SONY**Technische Information**

Datum 07.12.01	Ref.-Nr. TV04401R2	Modell KV-24LS35B, KV-24LS35E, KV-24LS35U	PC
Beanstandung Horizontalausgangsfehler bei 24-Zoll-Geräten [BERICHTIGUNG 2]			IRIS 1111

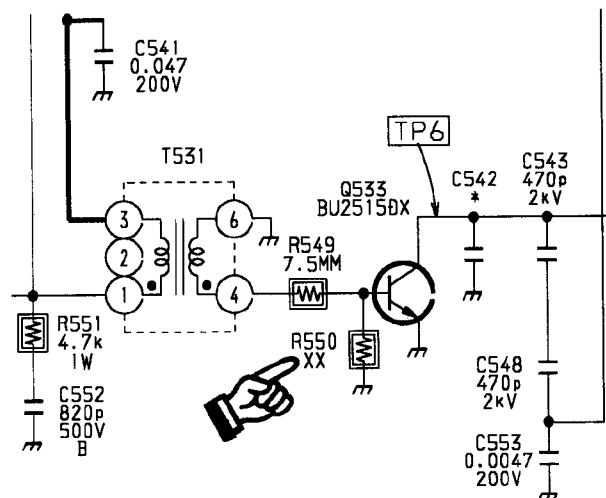
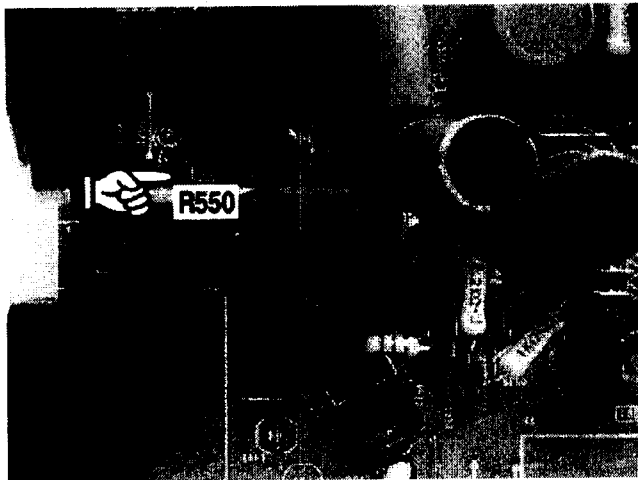
Horizontalausgangsfehler (Q533).

Großer Spannungs- oder Stromstoß.

Das A Board wie folgt mit den Bauteilen des "24" H-Out Service Kit" (9-948-014-39) bestücken.

- Q533 "BU2515DX-127" (8-729-049-08) ersetzen.
- R550 "10 Ohm 2W" (1-215-880-00) bestücken.
- Die Bestückung von C542 und den Anschluss des Anodenkabels an die Bildröhre überprüfen.
